Dodatek č. 2 ke Smlouvě o dílo

k projektu: Modernizace a rozšíření MŠ v Žandově

Změnový list č. 3

Truhlářský výrobek T1 – Dřevěná přední stěna šatní skříně

Schéma výrobku T1 - aktualizace

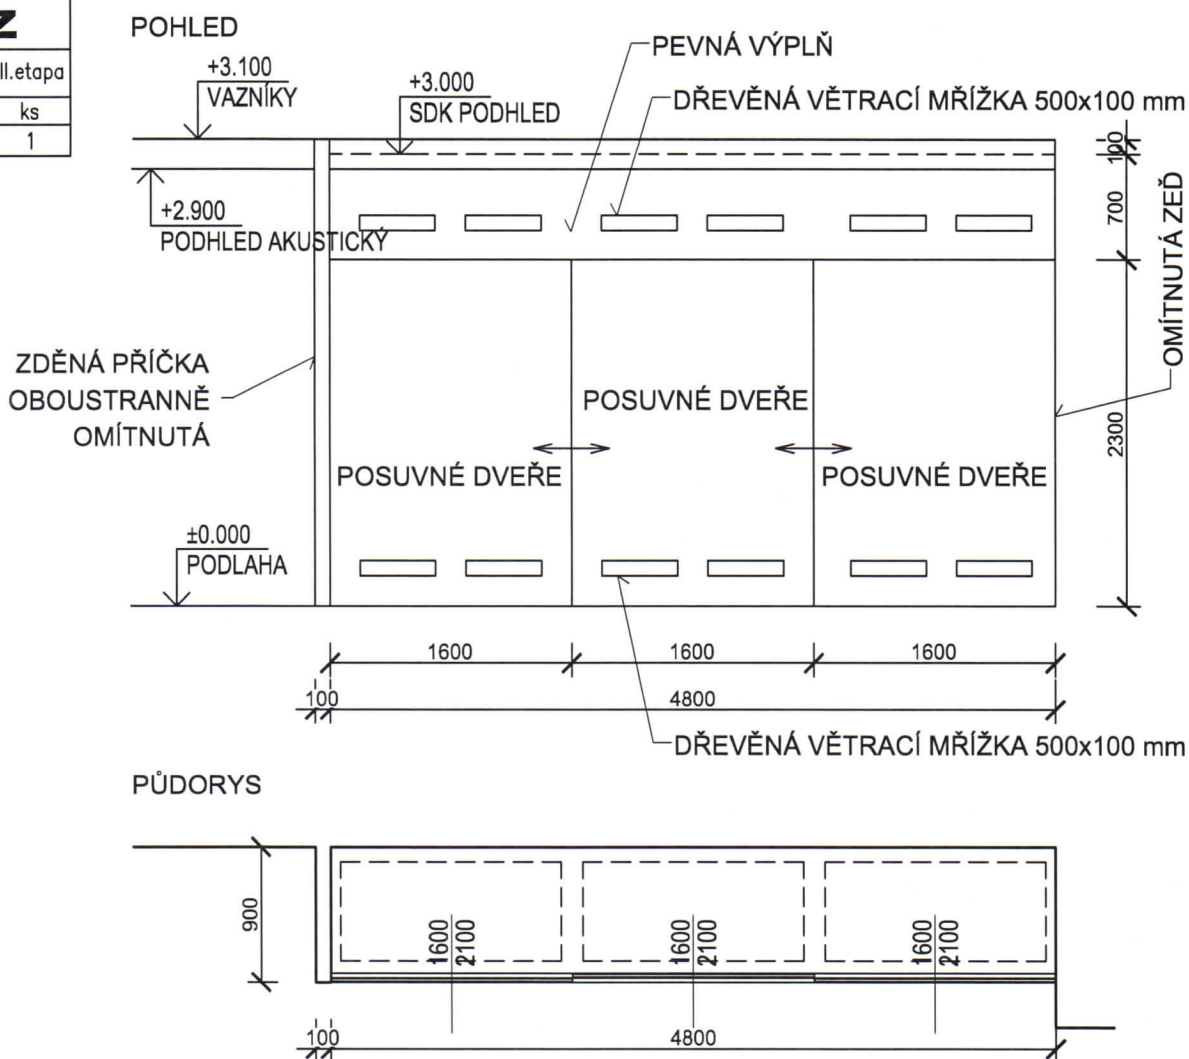
1. Účelem tohoto dodatku jsou drobné úpravy související s provedenou aktualizací v části vybavení nábytkem (skříň na lůžkoviny a matrace). Jedná se o úpravu posuvných dveří pro uložení matrací, která spočívá ve zvýšení dolní části skříně/dveří posuvných o 200mm na výšku 2300mm (navržená výška v projektové dokumentaci pro provedení stavby byla 2100mm) pro možnost vložení skříně na lůžkoviny a matrace. V původní projektové

S provedenou aktualizací v části vybavení nábytkem (skříň na lůžkoviny a matrace) souvisí i drobná změna, která by se dotkla stavební části. Jedná se o úpravu posuvných dveří pro uložení matrací, která by spočívala ve zvýšení dolní části skříně/dveří posuvných o 200mm na výšku 2300mm (navržená výška v projektové dokumentaci pro provedení stavby 2100mm) pro možnost vložení skříně na lůžkoviny a matrace. V původní projektové dokumentaci pro provedení stavby se jedná o **Truhlářský výrobek T1 – Dřevěná přední stěna šatní skříně**. V rámci provedeného průzkumu trhu (v části vybavení nábytkem) - bylo zjištěno, že výrobci těchto skříní nabízejí různou výšku dané skříně na lůžkoviny, která závisí na tom, jak je skříň od daného výrobce navržena. Proto je ve specifikaci (část vybavení nábytkem, na kterou teprve proběhne výběrové řízení) povolena max. výška až 2 300mm, aby v rámci specifikace daného výrobku tento popis nebyl diskriminační. Stavba by se touto změnou připravila na možnost, že bude dodána skříň na matrace a lůžkoviny v maximální povolené výšce. Schéma s aktualizací rozměrů přikládáme jako nedílnou přílohu tohoto změnového listu. ✓
